改善箇所説明図

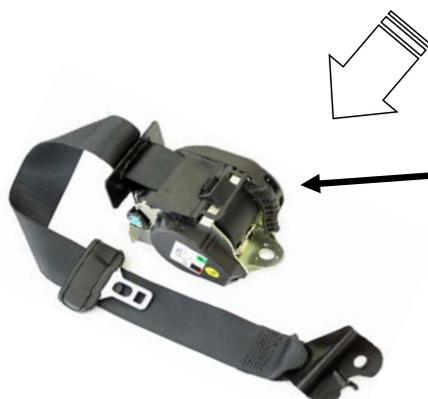
基準不適合箇所

プリテンショナ内蔵シートベルト

座席ベルトのシートベルトプリテンショナにおいて、製造管理が不適切なため、点火剤が設計通り調合されていないものがある。そのため、衝突時にシートベルトの弛みを巻きとることができず、乗員が過度の傷害を負うおそれがある。

- 車両により不具合のあるシートベルトの位置が異なるため、車両によって以下の改善措置を行う。
- ①運転者席、助手席の両側もしくはどちらか片側のプリテンショナ内蔵シートベルトを良品と交換する。
 - ②後部座席の両方もしくはどちらか片側のプリテンショナ内蔵シートベルトを良品と交換する。
